設計及び工事計画届出書  
(伊方発電所第3号機の変更の工事)

原子力発 第23401号  
令和 6年 2月14日

伊方発電所第3号機

設計及び工事計画届出書

第1図 漏えい検出装置及び自動警報装置の概略構成図

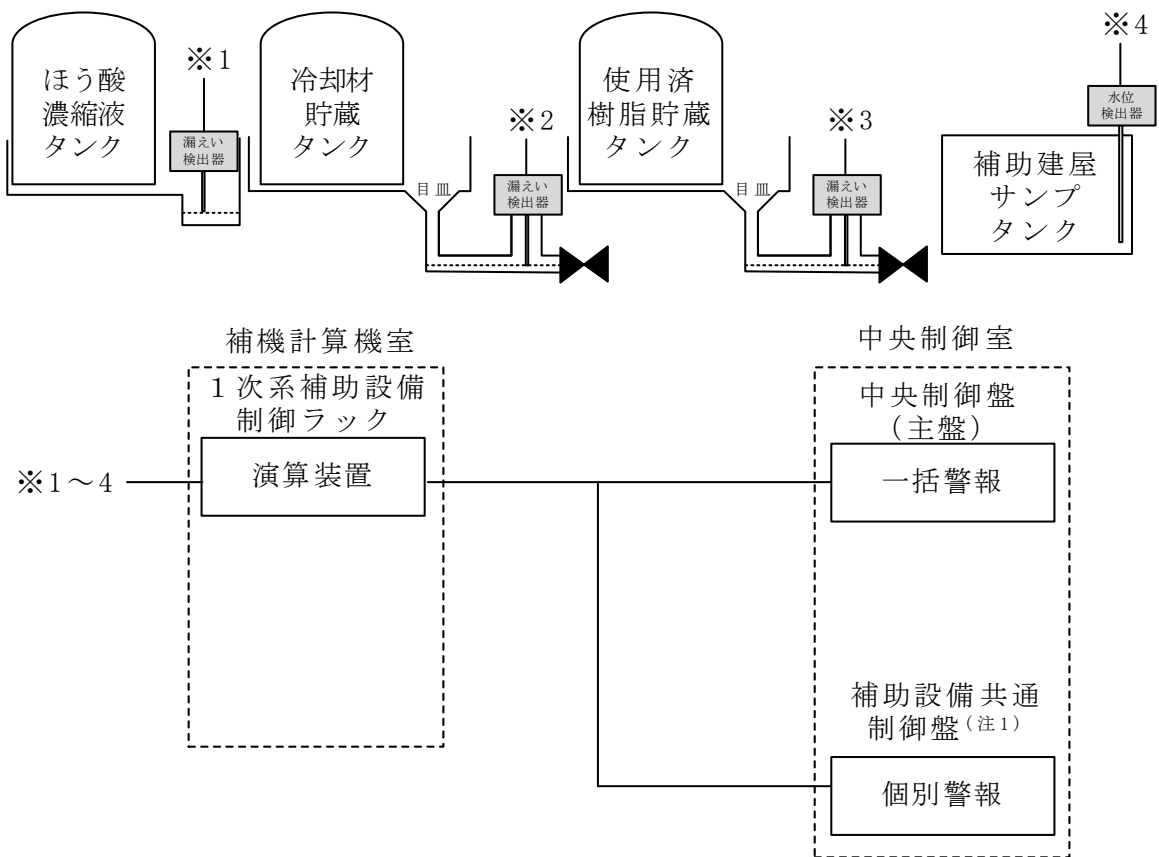
漏えい検出装置にて検知した信号は補機計算機室内の1次系補助設備制御ラックにて演算処理され、中央制御室内の中央制御盤（主盤）に一括警報、補助設備共通制御盤に個別警報の表示を行うとともにブザー鳴動により運転員に通報する。（第1図「漏えい検出装置及び自動警報装置の概略構成図」参照。）

(注1) 個別警報表示箇所については、補機制御室内の表示装置から中央制御室内の既存の表示装置（補助設備共通制御盤）に変更する。
